Commune d'HAZEBROUCK

ENQUÊTE PUBLIQUE

Transfert du Centre d'Incendie et de Secours d'Hazebrouck

RAPPORT D'ENQUÊTE

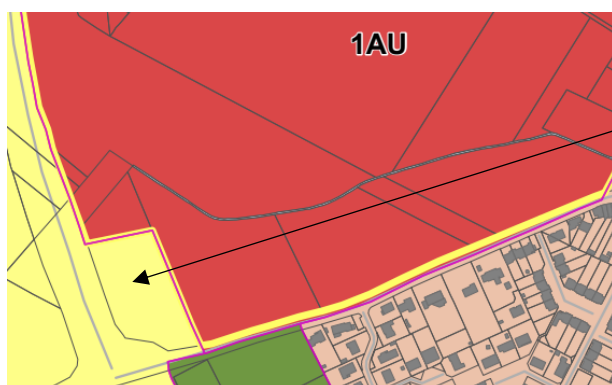
- la compensation des 10 000 m² prélevés sur la zone agricole : après échange entre le Maire d'Hazebroucke et le Préfet, le projet avait été rendu possible par le fait qu'un terrain équivalent avait été rendu inconstructible dans la procédure de modification de droit commun n°1 du PLUi-H. En compensation du projet de CIS mobilisant quelques 5000m², un terrain d'environ 7500 m² avait ainsi été rendu à la zone agricole.

Pour préserver la compatibilité avec le SCoT de Flandre Lys dont les objectifs du Document d'Orientations et d'Objectifs préconisent de modérer la consommation d'espace à vocation économique (Objectif 15-3 du SCoT), ce prélèvement doit être compensé. C'est ainsi que lors de la modification de droit commun n°1 du PLUi-H approuvée le 15 mars 2022, la CCFI a diminué, à concurrence de 7 500 m², l'une des zones 1AU située rue de Calais sur la commune d'Hazebrouck.

En la forme cette modification concerne une superficie moindre que celle prélevée.

Réponse de la CCIF : la CCFI rappelle que les règles d'urbanisme inscrites dans l'OAP et dans le règlement écrit (distance loi Barnier, implantation par rapport aux limites séparatives, emprise au sol...) font que la CCFI se doit de prévoir un terrain suffisamment grand mais que l'emprise au sol du bâtiment sera bien de l'ordre de 5000 m² comme stipulé dans le courrier du Maire d'Hazebrouck. Il rappelle également que la construction de l'OAP et de la déclaration de projet a été menée en étroite collaboration avec les services de la DDTM59.

Pour respecter cet engagement, un terrain a été rendu inconstructible sur l'OAP rue de Calais.
